廃炉発官30第283号
平成31年2月13日

福島第一原子力発電所 特定原子力施設に係る実施計画 変更認可申請書

- 「福島第一原子力発電所 特定原子力施設に係る実施計画」
中低濃度タンク（G 1, G 4 南エリア）の設置に伴い、下記の通り変更を行う。

図-1 汚染水処理設備等の全体概要図 (2/2)

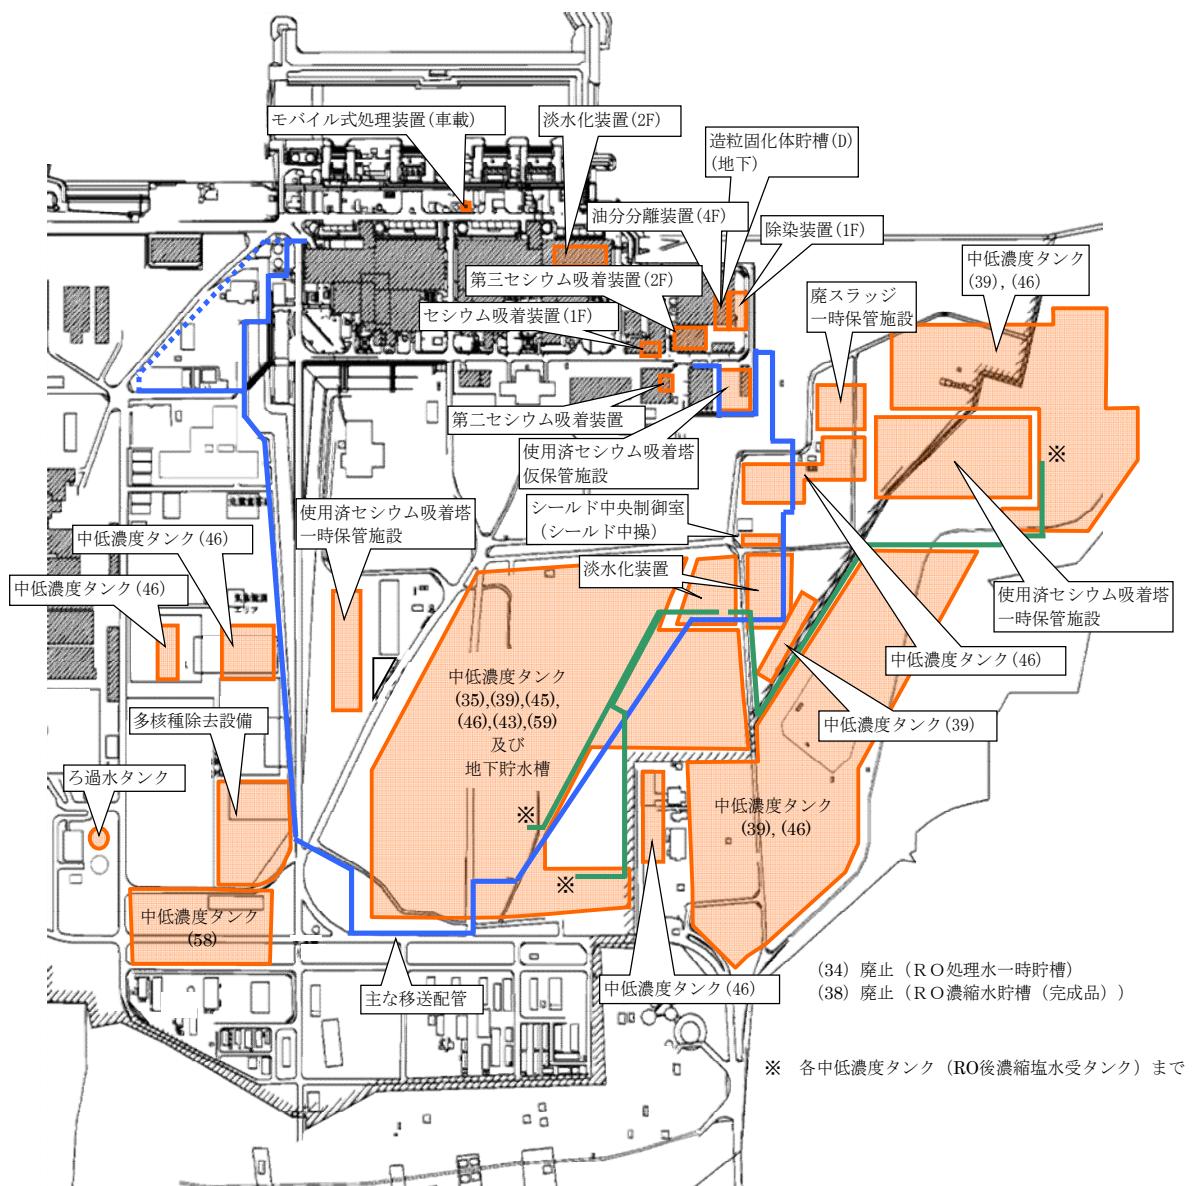
- ・中低濃度タンク（G 1, G 4 南エリア）設置に伴う汚染水処理設備等の全体概要図（配置概要）の追加

タンクエリア全体図

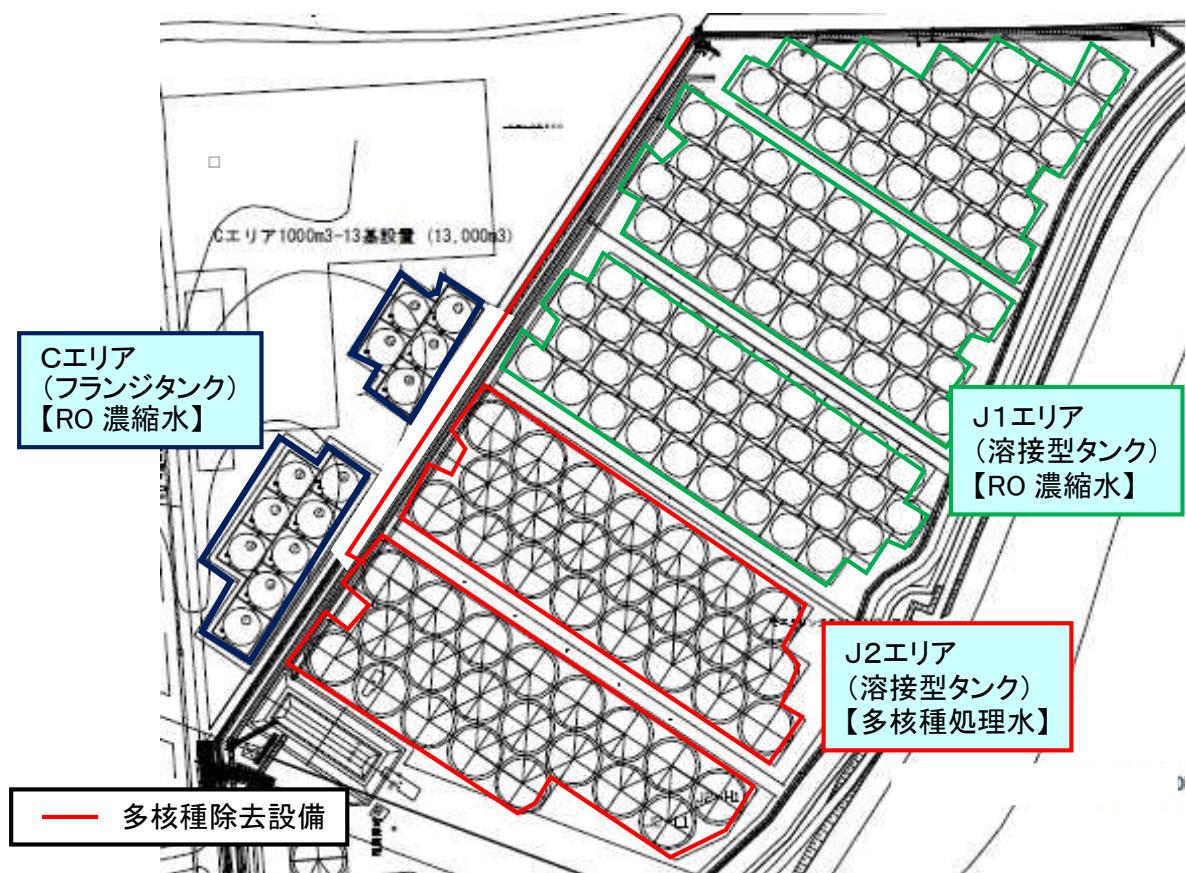
- ・中低濃度タンク（G 1, G 4 南エリア）の基本仕様、基礎外周堰の堰内容量、直接線ならびにスカイシャイン線による実効線量、タンクエリア（全体図、詳細図、移送配管系統図）、タンクエリア別基数、タンク概略図に関する記載の変更及び記載の適正化

図-1 配管概略図 (1/17)

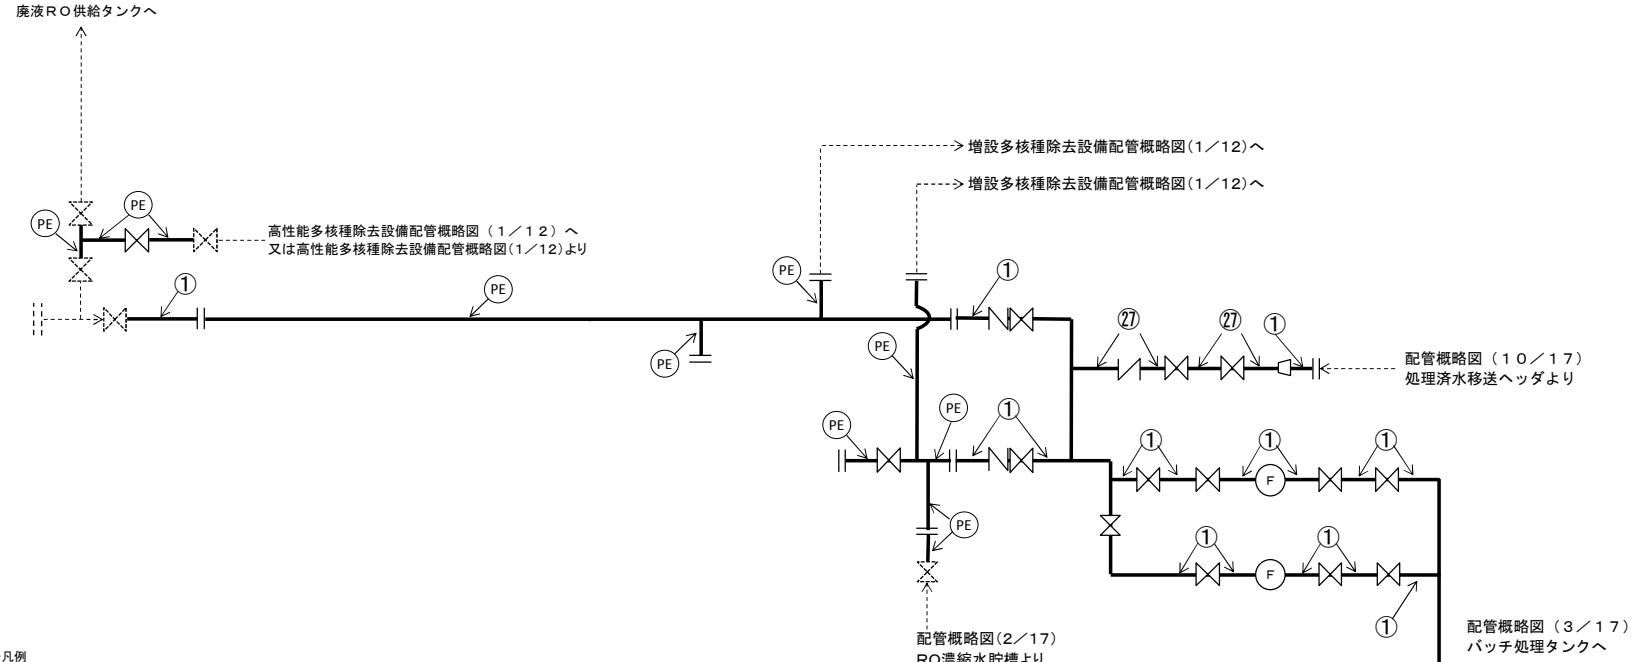
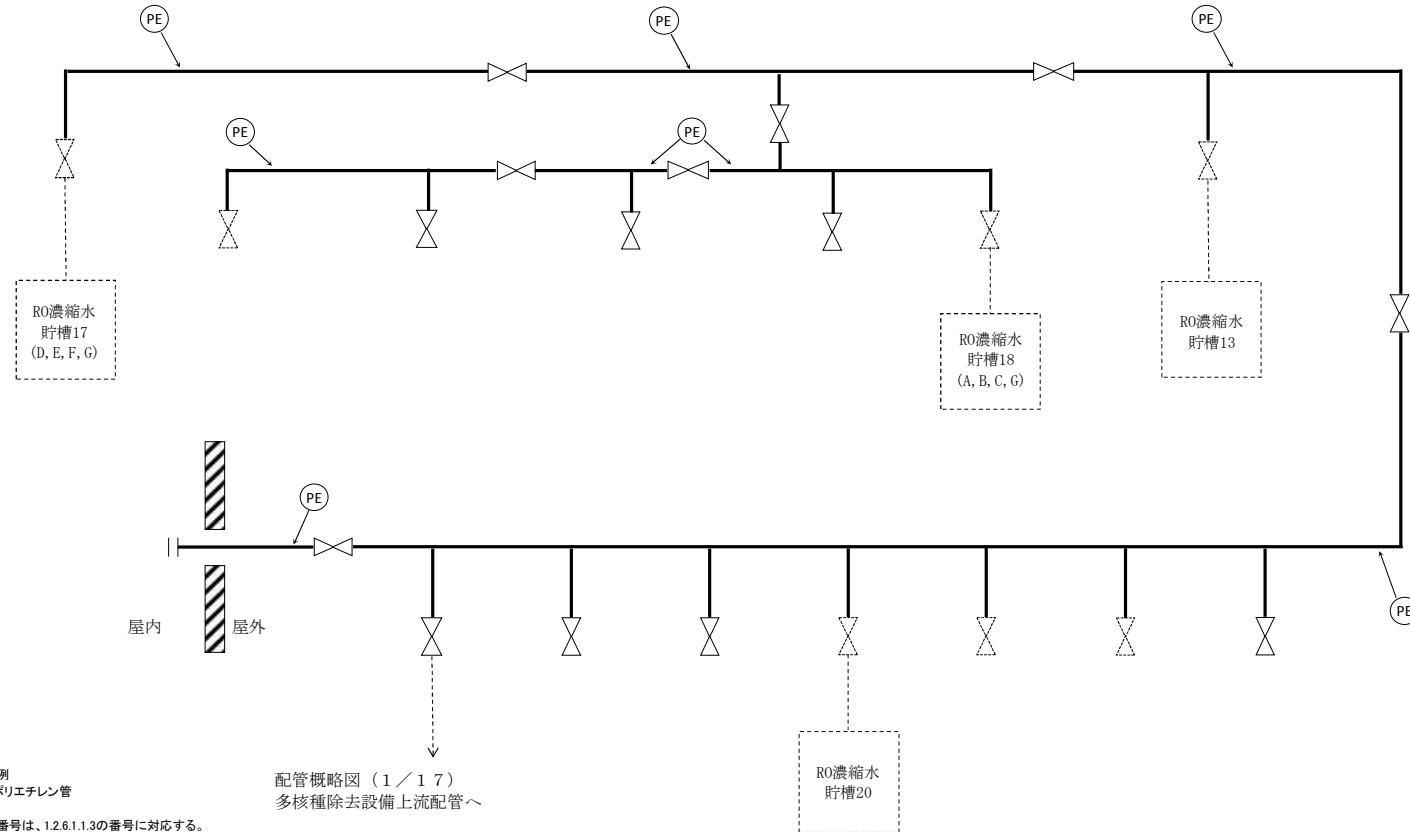
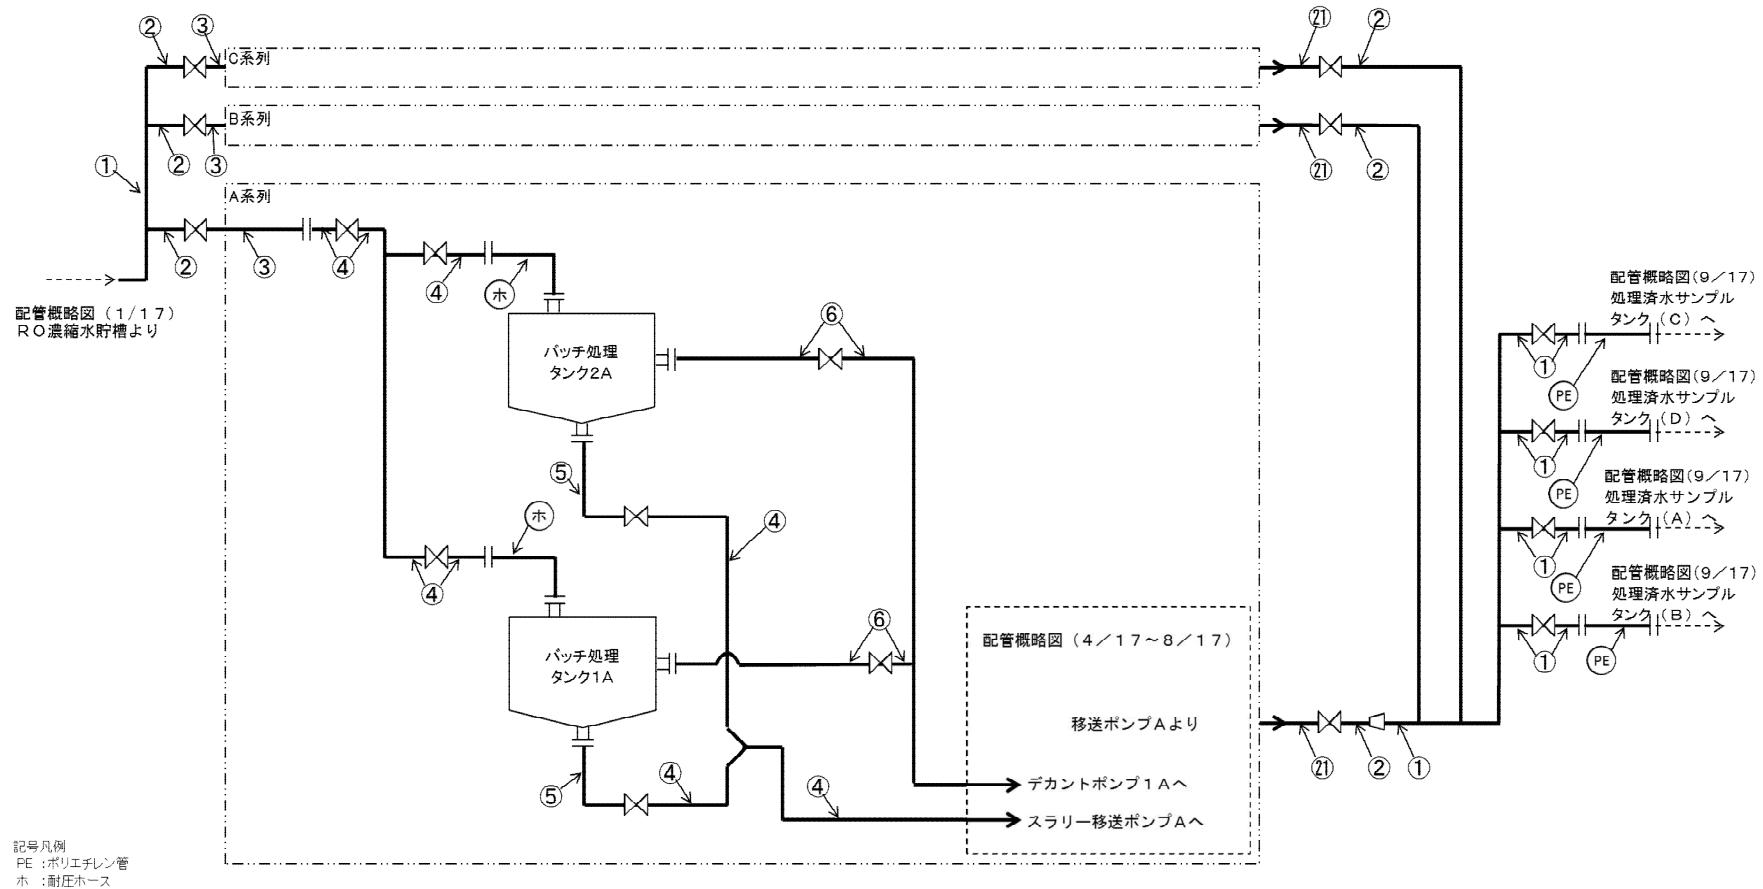
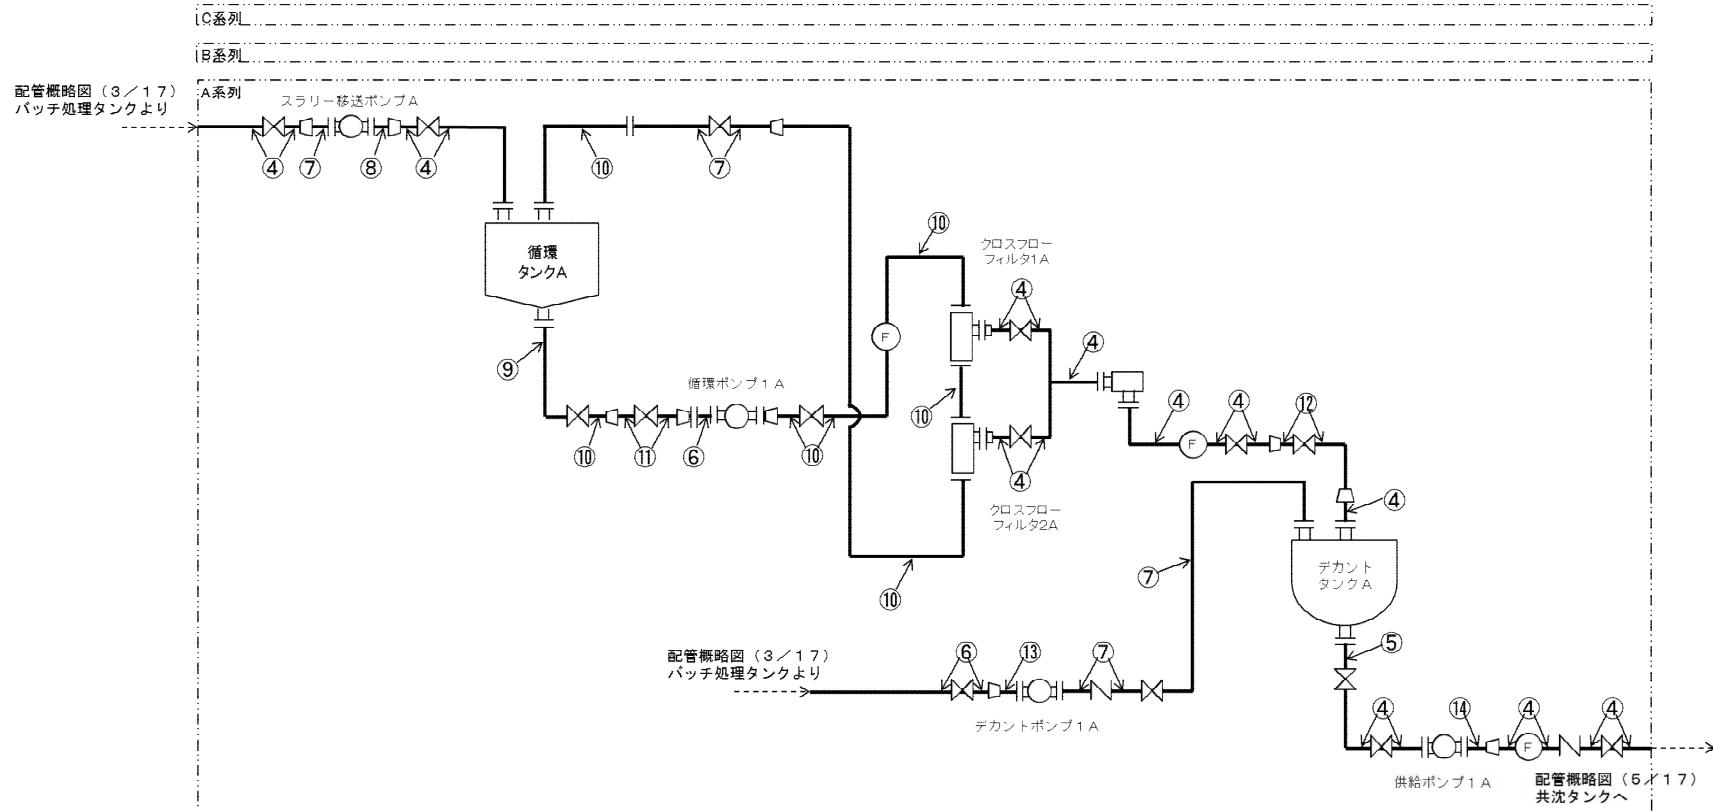
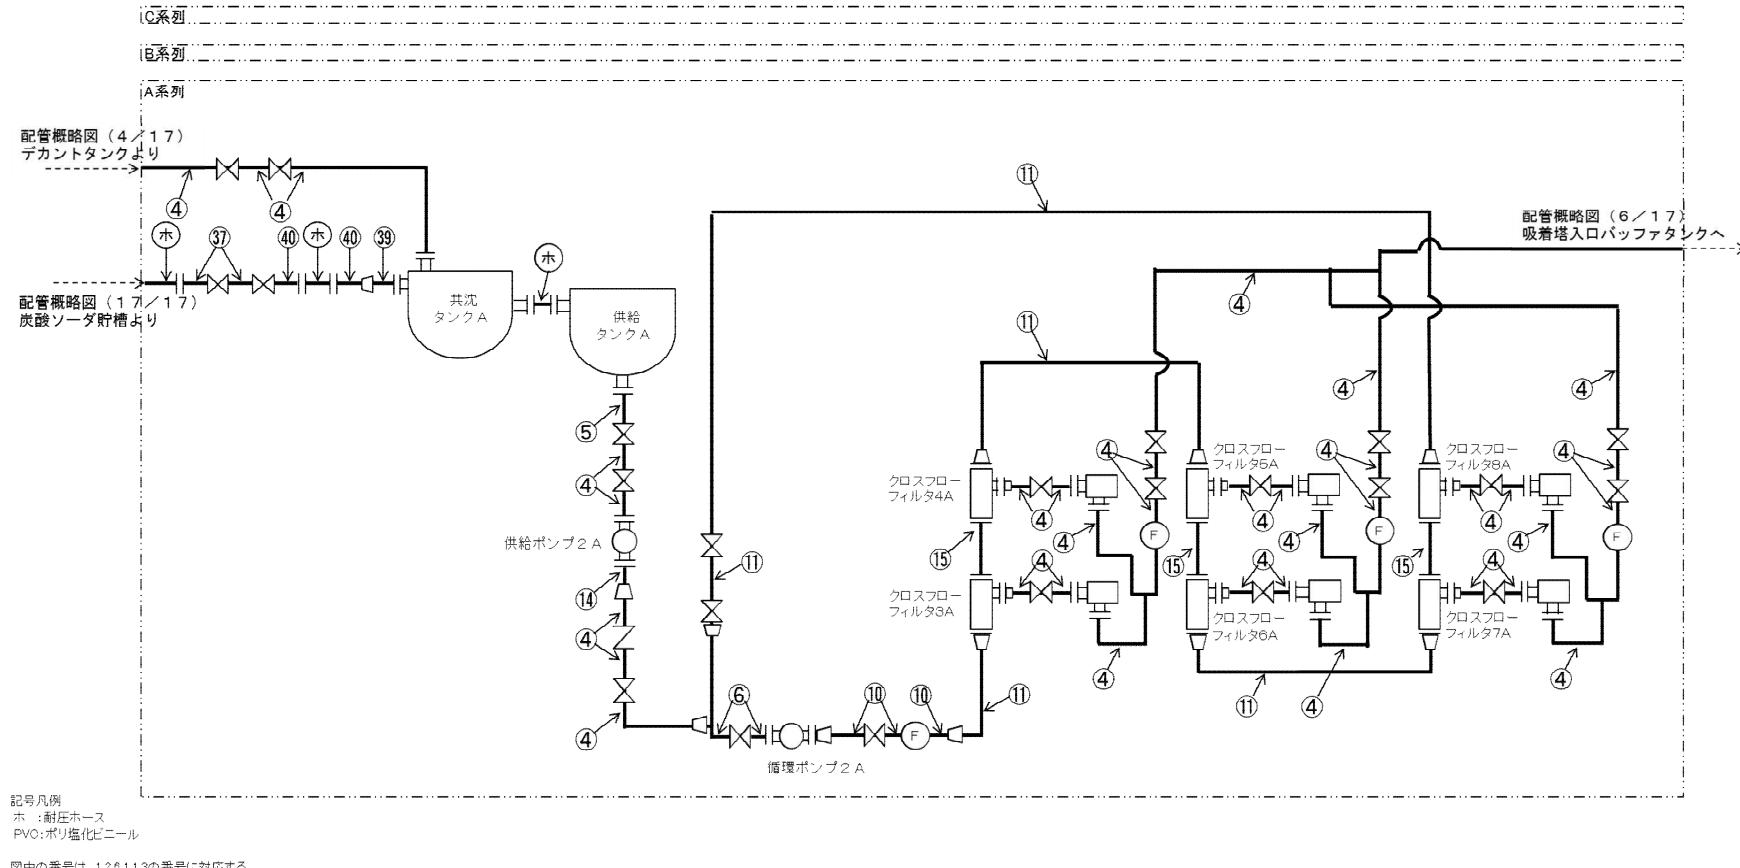
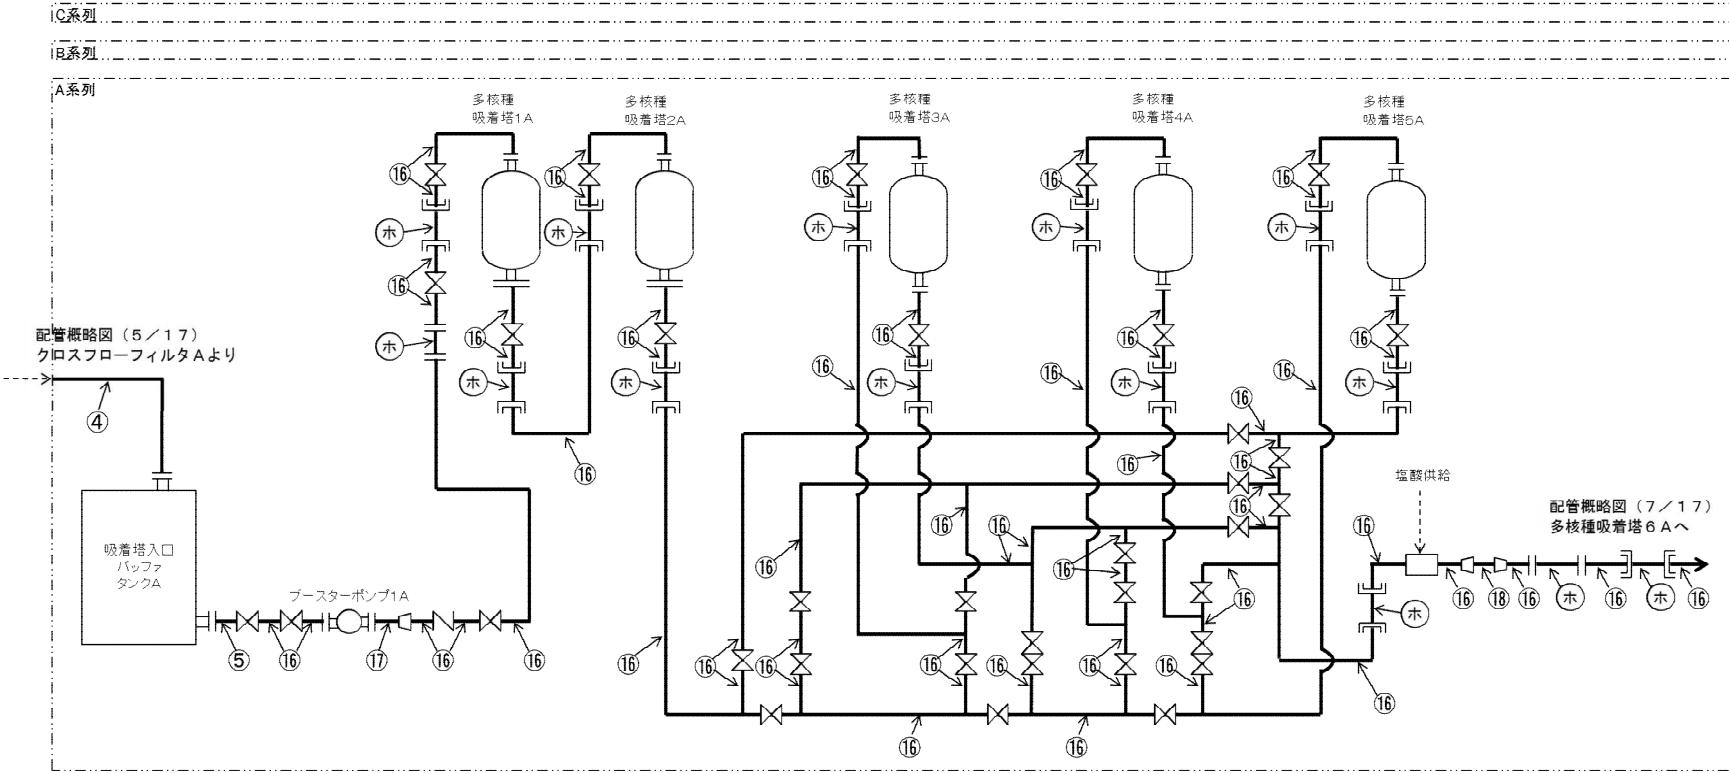
- ・G 1, G 4 南エリアタンク設置に伴う配管概略図の変更
